# デリカミニ用「マッドガードⅢ リヤセット」をご購入されたお客さまへ 取付要領書に関するおわびと訂正

【取付要領書】の該当箇所：4ページ右上図

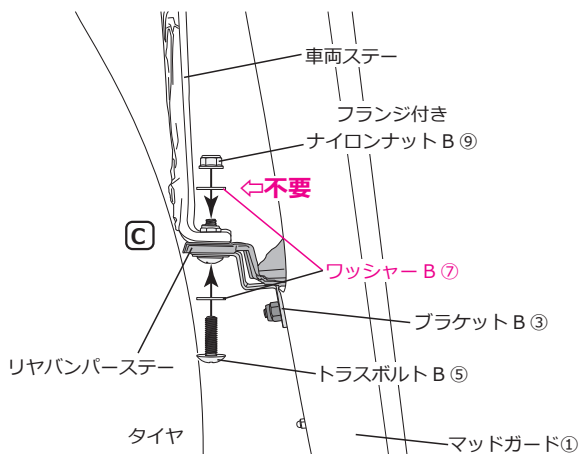
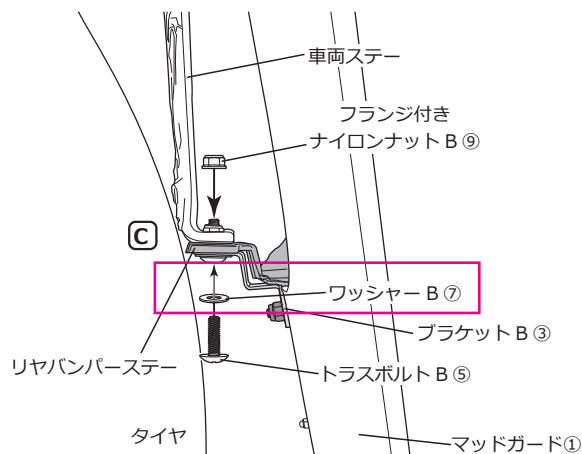
誤×ではワッシャー B ⑦を上下に使用するとなっていましたでしたが、正しくはトラスボルト B ⑤側（下側）のみに使用します。  
ワッシャー B ⑦の使用数（構成部品としての個数）は「8」で間違いありません。
